„ZZS ZK – Zdravotnické operační středisko Zlín – nástavba budovy“

Z m ě n o v ý l i s t

číslo: ZL č. 01

1. Oddíl stavby: SO 01 – ZZS-stavební část

**Poz. Z9 ECONOLINE - Okna a vnitřní
(B=3 900, H=2 050)**

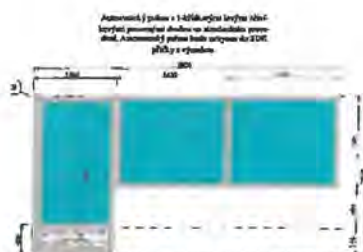
6. Změna č. 6 – Posuvné dveře s elektrickým pohonem (KD č. 25 ze dne 13.12.2022 bod 25.1)

Ve výkazu výměr položka Z9 neobsahuje elektrický pohon oproti projektové dokumentaci.

6. Změna č. 6 – Posuvné dveře s elektrickým pohonem

Po předložení cenové nabídky o doplnění el. pohonu prvku Z9 akceptována cenová nabídka. (60 660,- Kč bez DPH)
